**Conseil général de l'Environnement  
et du Développement durable  
Projet d'aménagement d'un parc photovoltaïque au sol  
au lieu dit « Roquecanude » sur la commune de Saint-Beuzély (12)  
déposé par société CS ROQUECANUDE filiale de TOTAL QUADRAN**

**Avis de l'Autorité environnementale  
sur le dossier présentant le projet et comprenant l'étude d'impact  
(articles L. 122-1 et suivants du Code de l'environnement)**

N° saisine : 2021-9112  
N°MRAe 2021APO21  
Avis émis le 11 mars 2021

**plan de masse extrait du permis de construire – réalisation TOTAL Quadran**

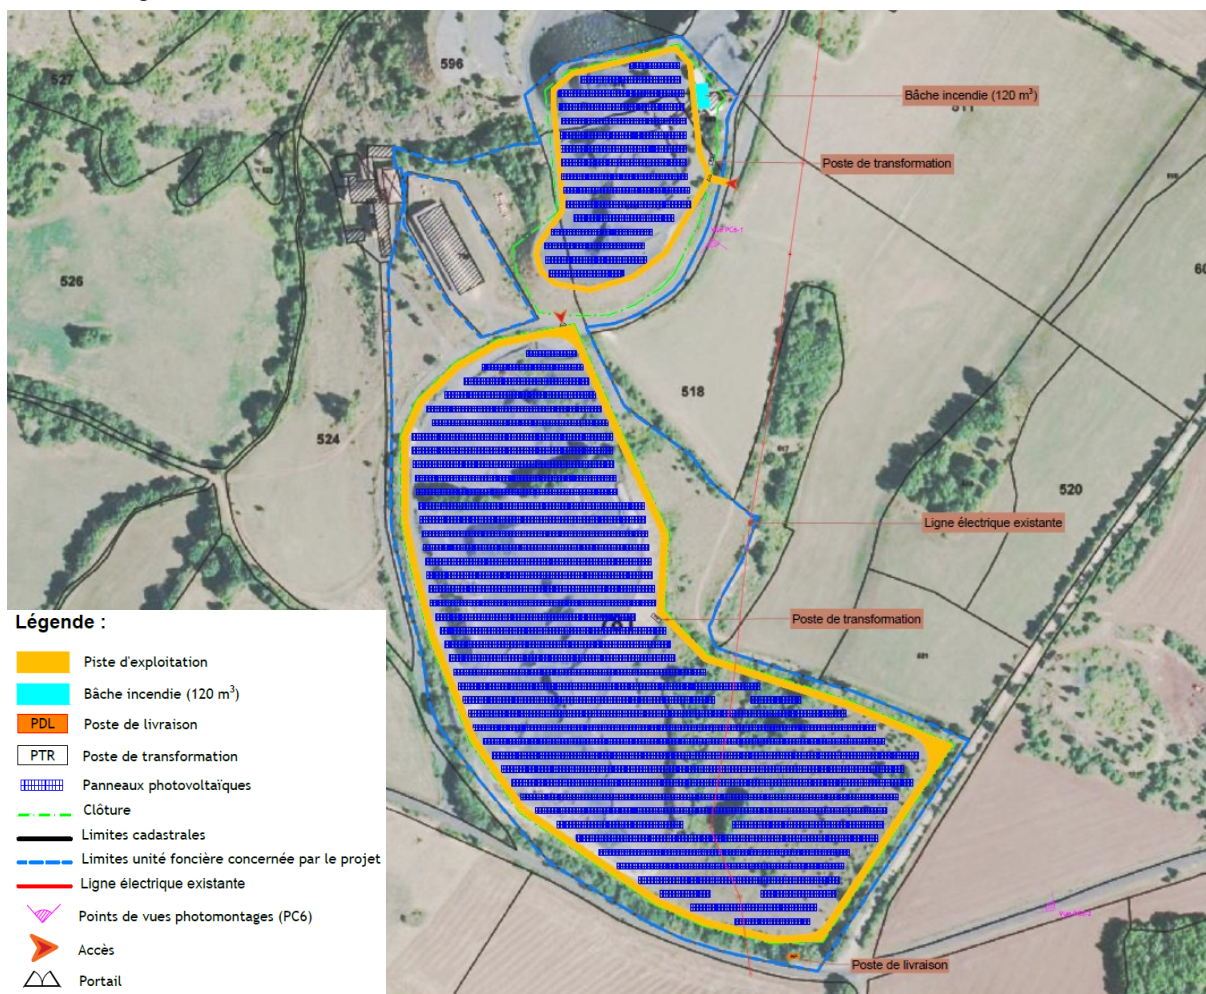
De même, la description des travaux de préparation des terrains (déblais/ remblais), d'implantation des équipements électriques connexes et pistes de circulation et d'entretien de la centrale est trop générale et non cartographiée ; elle doit être complétée. L'étude d'impact ne localise pas non plus la base de vie et les zones de stockage ce qui ne permet pas d'en analyser les impacts. La MRAe rappelle que, dans le but de réduire au maximum les impacts, sur le milieu naturel en particulier, les installations de chantier (base de vie, parkings, zones de stockage) devront être positionnées dans les zones d'enjeu les plus faibles.

**La MRAe recommande de compléter la description du projet (préparation des terrains, équipements électriques connexes), y compris les aménagements nécessaires en phase de chantier, et de mener une analyse des impacts de ces aménagements sur les habitats naturels, la faune et la flore.**

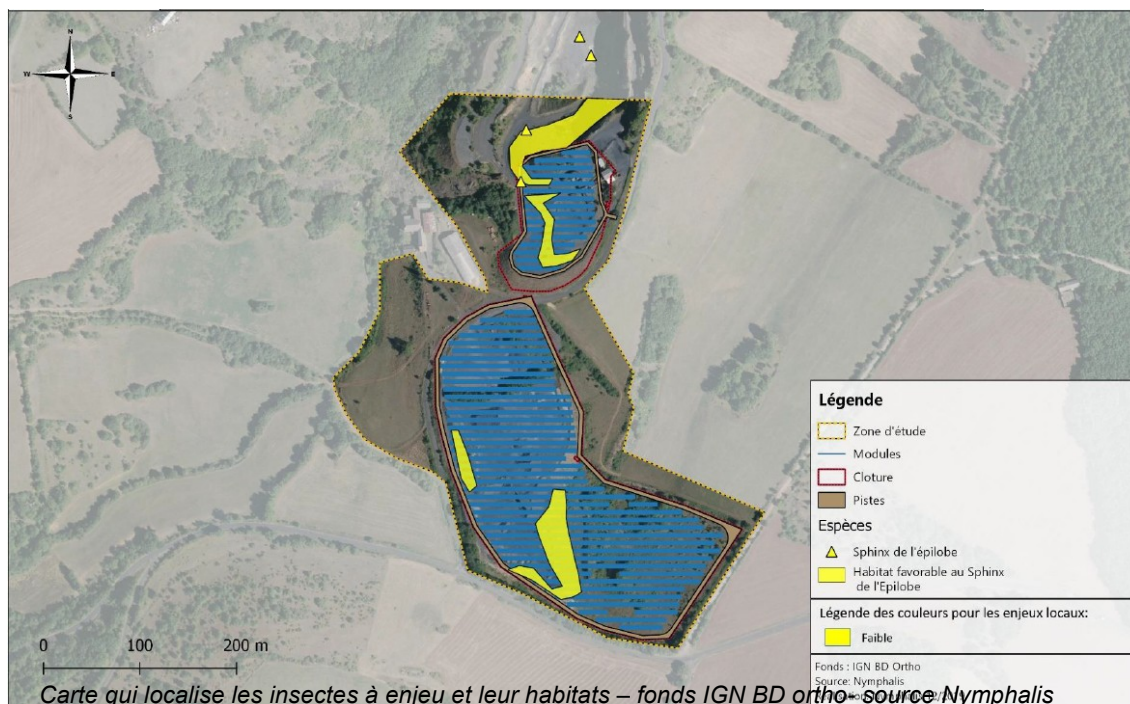
Le projet conduira à la destruction de la totalité des individus présents (entre dix et cinquante individus) et d'une grosse partie de leurs habitats (2 785 m<sup>2</sup>). Toutefois, selon l'étude d'impact, la résilience pressentie de sa plante-hôte aux travaux (l'Epilobe à feuilles de romarin) laisse « *supposer une résilience du papillon* ». L'impact sur l'espèce en phase de travaux est jugé modéré. La carte ci-dessous localise la présence de l'espèce et son habitat favorable.

Malgré la mise en défens des habitats connexes à l'emprise du projet accueillant notamment l'Epilobe à feuilles de romarin (plante hôte du Sphinx) et une assistance écologique durant la phase de travaux d'installation, les impacts résiduels pour l'espèce sont évalués comme modérés. Le porteur de projet arrive à la même conclusion que pour sa plante hôte : « *le projet va donc nécessiter la délivrance d'une autorisation de dérogation à l'interdiction de destruction d'espèces protégées en accord avec l'article L. 411-2 du code de l'environnement. C'est dans le cadre de cette démarche que les mesures compensatoires seront proposées et étayées*<sup>7</sup> ».

**Les deux recommandations que la MRAe a formulées pour la flore sont à reprendre pour le Sphinx de l'Épilobe : des mesures compensatoires sont nécessaires ainsi que la sollicitation d'une dérogation à la destruction d'espèces protégées. Une actualisation de l'étude d'impact et des annexes devra être faite avant la réalisation de l'enquête publique.**
